La mobilità ciclistica e il polo intermodale di Ronchi dei Legionari – Trieste Airport

Sopralluogo effettuato in marzo 2018, pochi giorni dopo l'inaugurazione ufficiale.

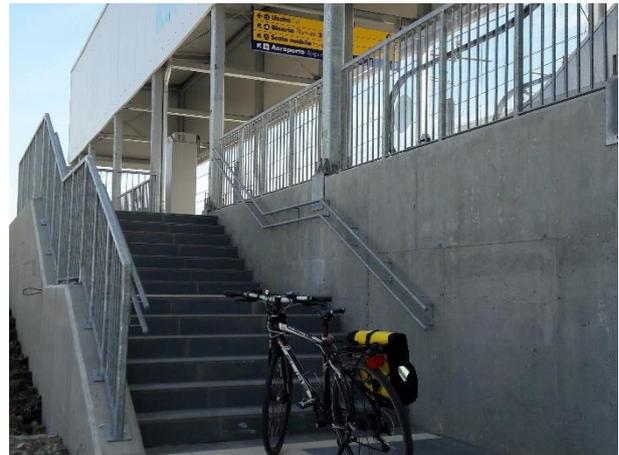
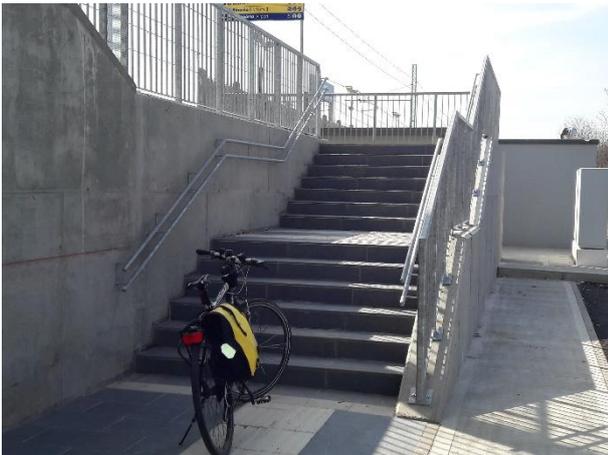
L'area di sosta delle bici è posizionata sotto la parte terminale del ponte, in prossimità degli ascensori che portano ai binari. **Assolutamente inadeguate le rastrelliere porta bici.** La loro tipologia è infatti quella che peggio si consiglia per **contrastare i furti**. Non è possibile agganciare le bici con lucchetti da nessuna parte se non nel poggia ruota, a cui peraltro non è facile riuscire ad agganciare il telaio delle bici. Come si vede le bici presenti sono agganciate solamente sulla ruota anteriore, ed è molto facile riuscire ad asportarle, rompendo il lucchetto o smontando la ruota. Una manna quindi per i ladri di bici. Sarebbe stato preferibile scegliere un altro modello di rastrelliera, con i supporti più alti, in modo che fosse stato possibile agganciare con i lucchetti direttamente il telaio della bici alla rastrelliera. In questo modo è molto più complicato rubarla. Speriamo si sia ancora in tempo per una loro sostituzione.

L'area di sosta per i porta bici è inoltre **esposta alle intemperie** (si trova sotto il ponte, ma vista la sua altezza di fatto la protezione agli agenti atmosferici è nulla). Come si può anche il giorno dell'inaugurazione, sotto il maltempo, neanche l'assessore regionale Santoro sotto le intemperie se la passava molto bene. Sarebbe stato preferibile fornire le rastrelliere, almeno alcune di esse, di una tettoia riparata. È facile pensare che, nei giorni di bora forte, molte di queste bici, legate solo alla ruota anteriore, si rovescino, o subiscano dei danni.

Non è infine chiaro se l'intera struttura sia dotata di un **impianto di video sorveglianza**: se così fosse, si richiede che una telecamera sia rivolta verso l'area di sosta delle biciclette, come possibile deterrente ai furti e danneggiamenti.

La FIAB (Federazione Italiana Amici della Bicicletta), federazione a cui la nostra associazione fa parte, consiglia la rastrelliera porta bici modello Verona: comoda perché è possibile legare la bicicletta senza chinarsi, la si lega al telaio agendo così anche da antifurto, favorisce la pulizia dallo sporco sottostante, esteticamente bella con una linea moderna, robusta ed indistruttibile in quanto zincata, verniciata a polveri e cotta a 200 gradi. Essendo una struttura multifunzionale con numero variabile delle postazioni di facile bloccaggio dei componenti consente la variazione dell'equidistanza tra le singole biciclette per una maggiore comodità d'uso. Maggiori dettagli al sito: <http://www.portabiciclettemodelloverona.it/>

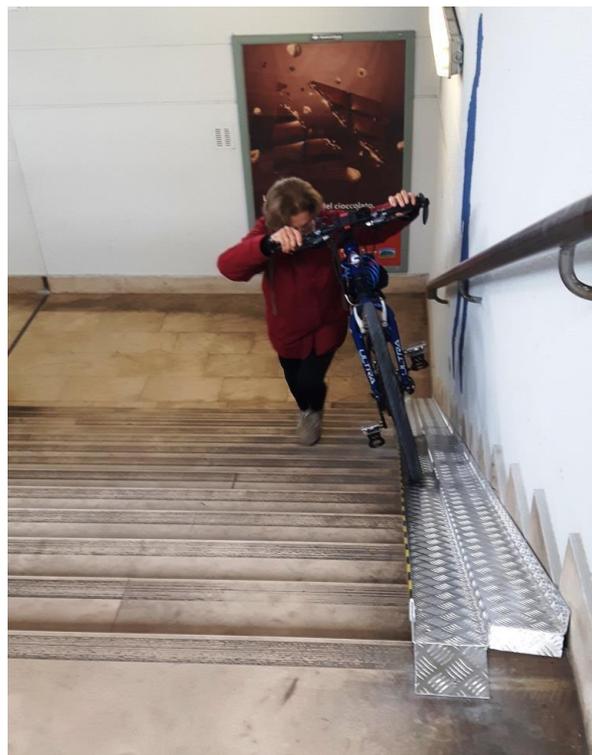
L'accesso ai binari per prendere il treno (con bicicletta al seguito) è **possibile solamente tramite gli ascensori**. Come infatti si può vedere non c'è la presenza di nessuna rampa né le scale sono munite di rampa, scivolo o semplice binario per le ruote della bici. D'accordo che gli ascensori sono sufficientemente capienti per ospitare la bicicletta, ma la presenza di una o qualcuna di queste opzioni avrebbe consentito l'accesso o la discesa dalla banchina in maniera più rapida ed anche in caso di guasto agli ascensori, non solo con bici al seguito, ma anche per carrozzine o trasportando bagagli ingombranti.

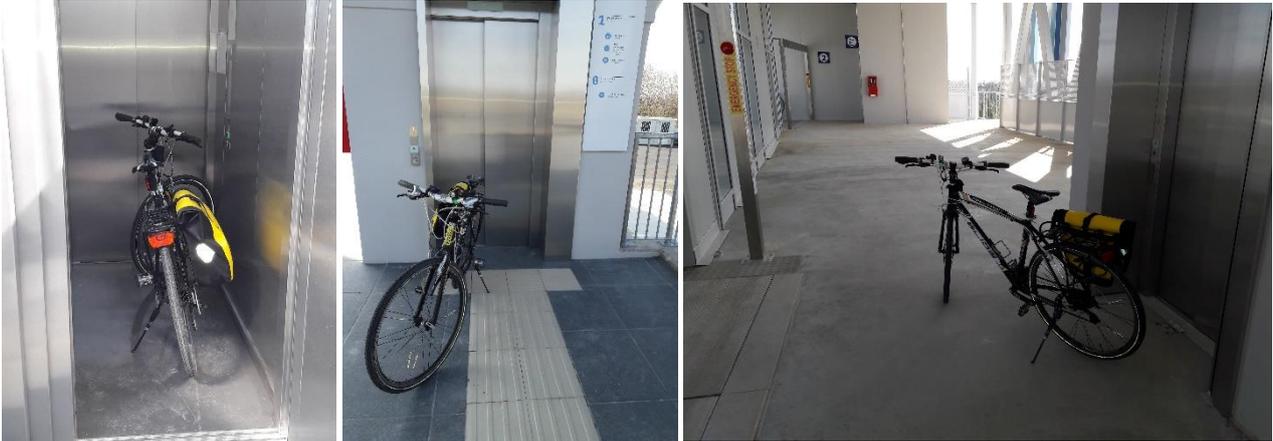
A tal proposito ricordiamo la positiva collaborazione tra FIAB e RFI che ha portato ad individuare uno scivolo efficace per far superare agevolmente le scale alle bici. Una sperimentazione positiva è già stata fatta nella stazione di Cervignano, di cui alleghiamo le foto. Sarebbe opportuno chiedere a RFI di installare il medesimo modello di scivolo sulle rampe della nuova fermata.

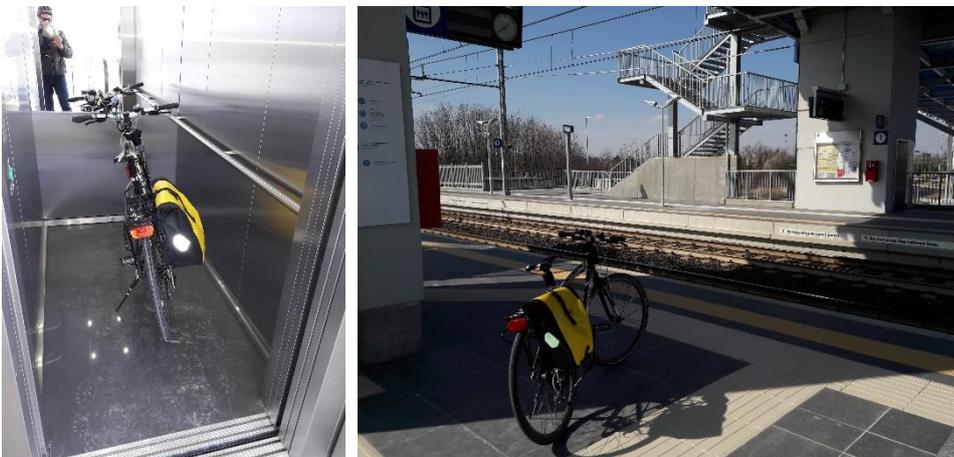
Gli ascensori sono sufficientemente capienti per ospitare una bicicletta, come si può vedere dalle immagini. Le prime immagini mostrano l'ascensore sul binario 1 (lato aeroporto), che collega il parcheggio (piano 0), la banchina (piano 1) e il ponte (piano 2).

L'accesso alle banchine è quindi agevole, ma può essere molto lento, quindi gruppi di cicloturisti formati anche da una decina di persone ci impiegheranno un po' di tempo. Inoltre in caso di guasti o interruzioni di servizio degli ascensori l'accesso al binario 1 risulta alquanto scomodo, dovendo per forza di cose portare bici e bagagli a mano sulle rampe delle scale. Almeno il binario 1 avrebbe potuto essere dotato di una rampa, mentre si suppone che la rampa sul binario 2 venga realizzata per mettere in comunicazione la banchina con le future piste ciclabili in realizzazione.
